変更前	変更後	変更理由
<p>2.15 放射線管理関係設備等 2.15.1 基本設計</p> <p>(中略)</p> <p style="text-align: right;">添付資料-2</p> <p style="text-align: center;">モニタリングポストの配置図</p> <p style="text-align: center;">図2.15-8 モニタリングポスト配置図</p> <p>(以下, 省略)</p>	<p>2.15 放射線管理関係設備等 2.15.1 基本設計</p> <p>(中略)</p> <p style="text-align: right;">添付資料-2</p> <p style="text-align: center;">モニタリングポストの配置図</p> <p style="text-align: center;">図2.15-8 モニタリングポスト配置図</p> <p>(以下, 省略)</p>	<p>5号機取水口廻りのALPS処理水海洋放出設備設置に伴う図面の変更</p>

福島第一原子力発電所 特定原子力施設に係る実施計画変更比較表（第Ⅲ章 第1編）

図3. 1-1 周辺監視区域図

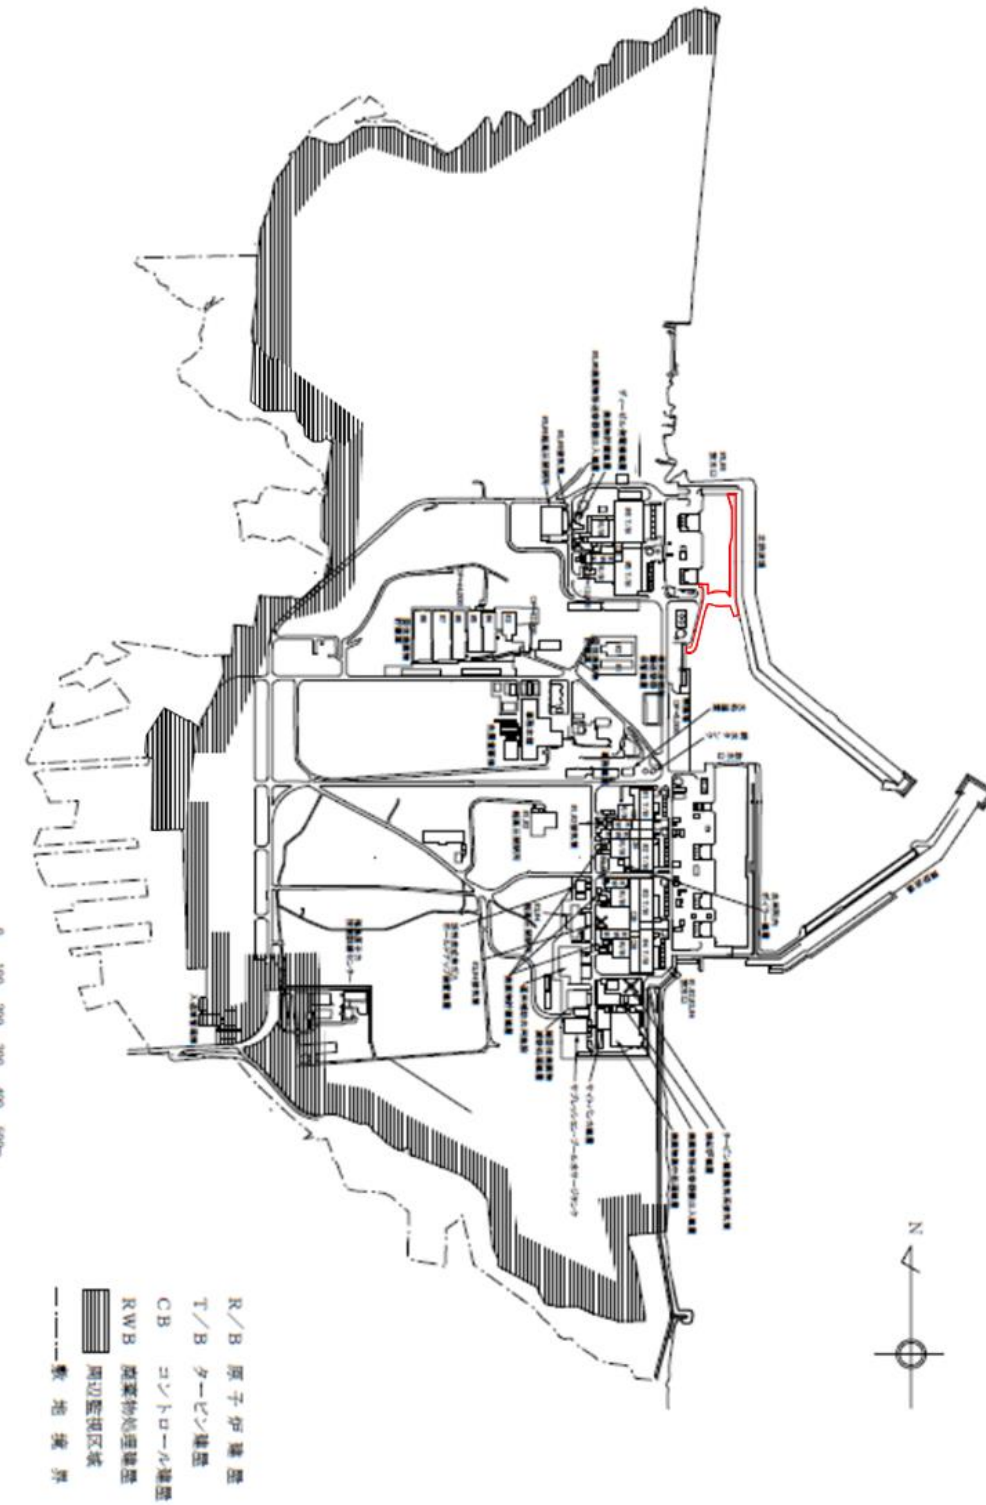
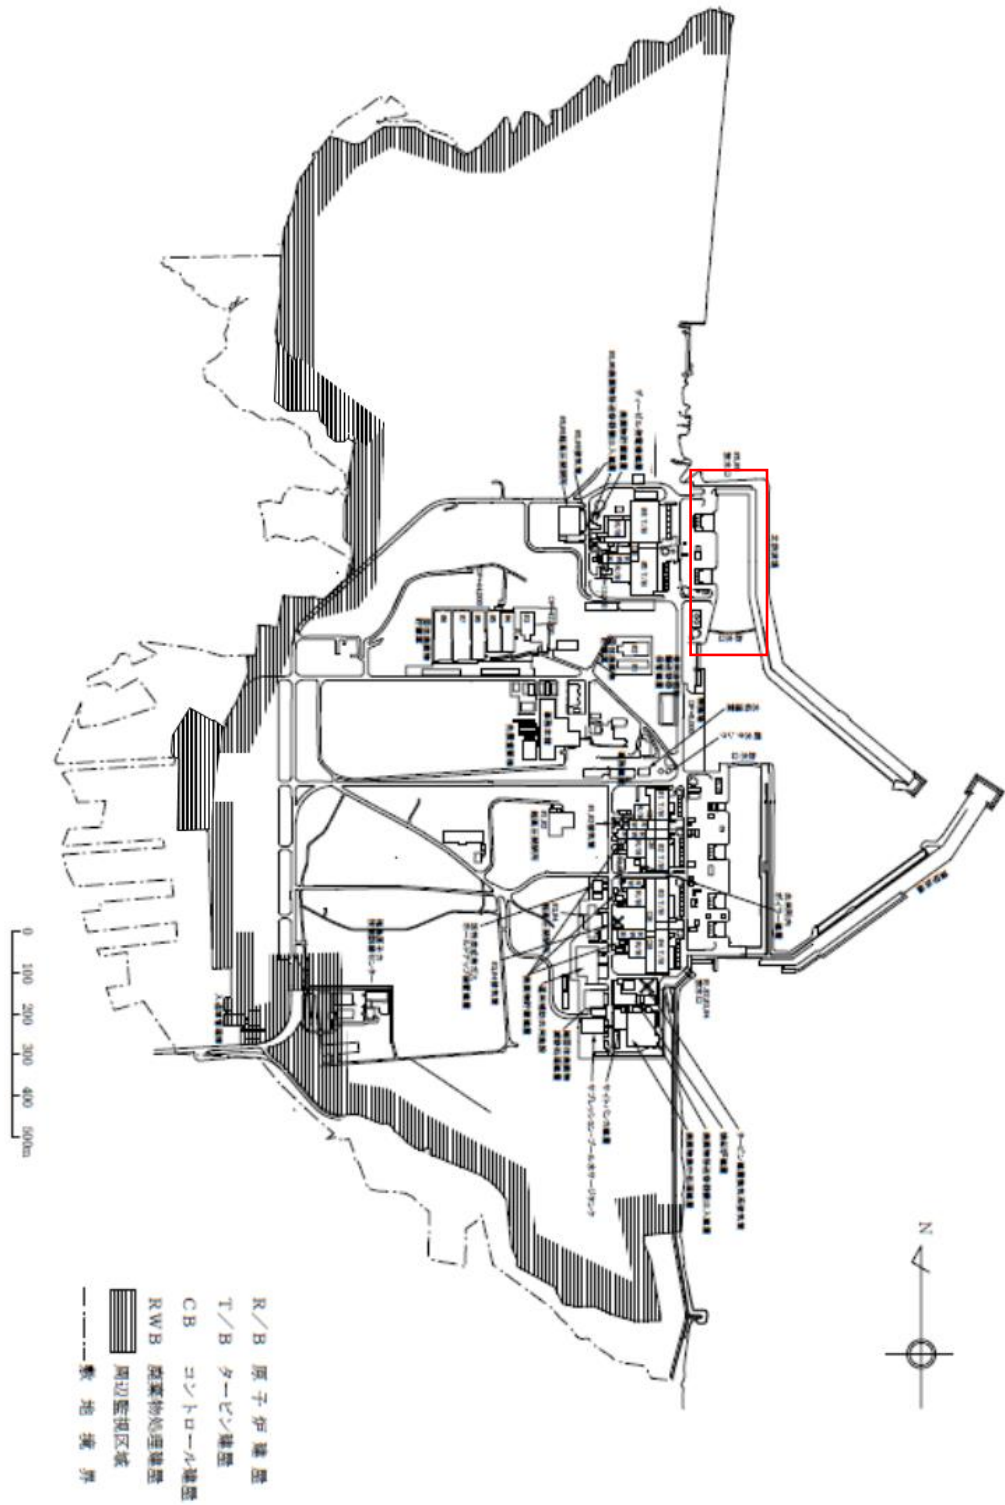
5号機取水口廻りのALPS
処理水海洋放出設備設置に伴
う図面の変更

図3 排水路のモニタリング計画 (サンプリング箇所)

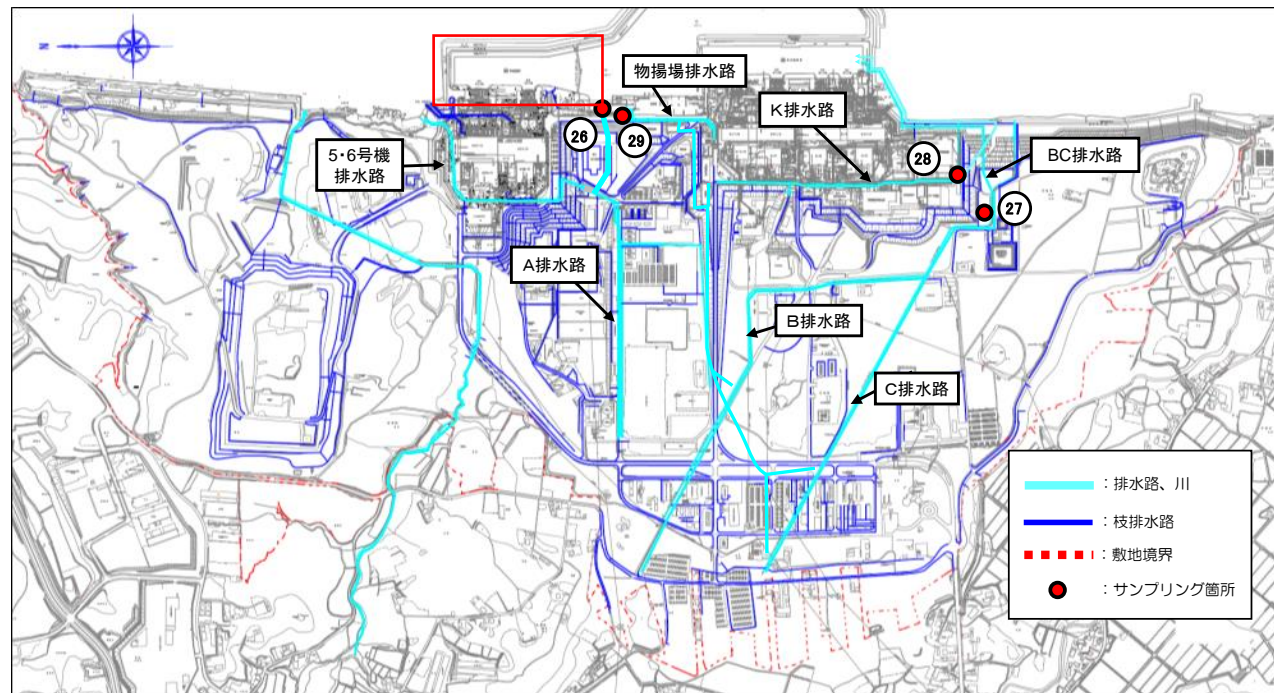
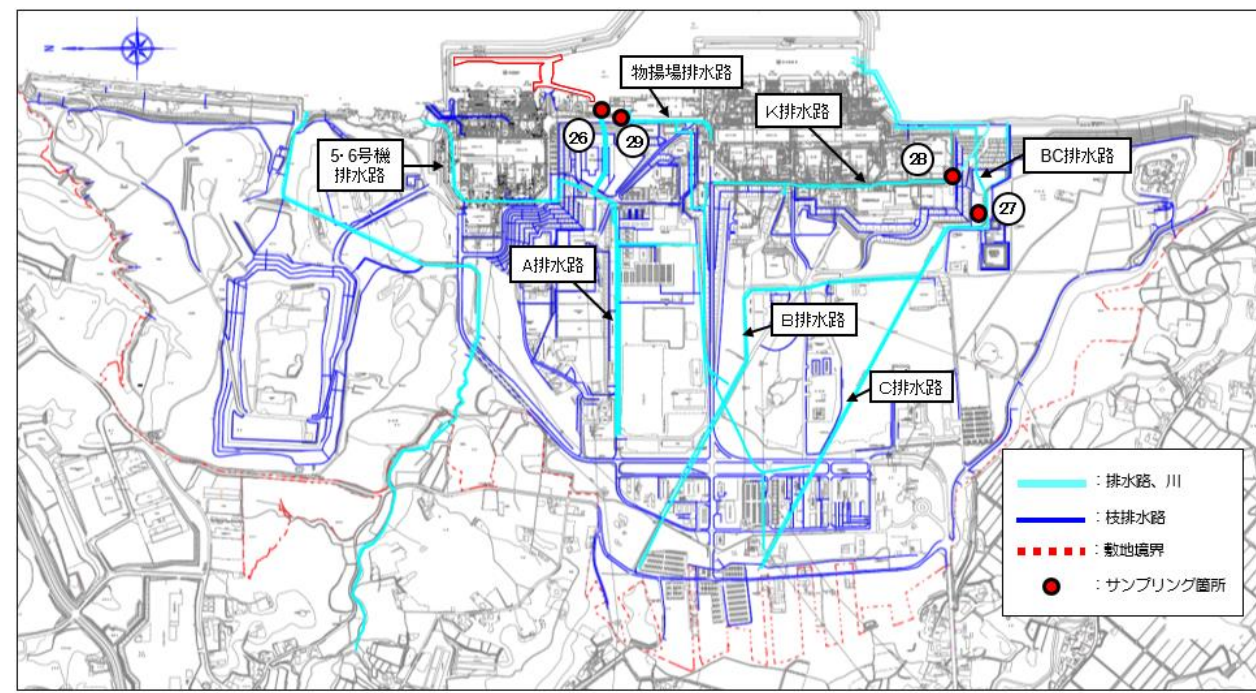
5号機取水口廻りのALPS処理水海洋放出設備設置に伴う図面の変更
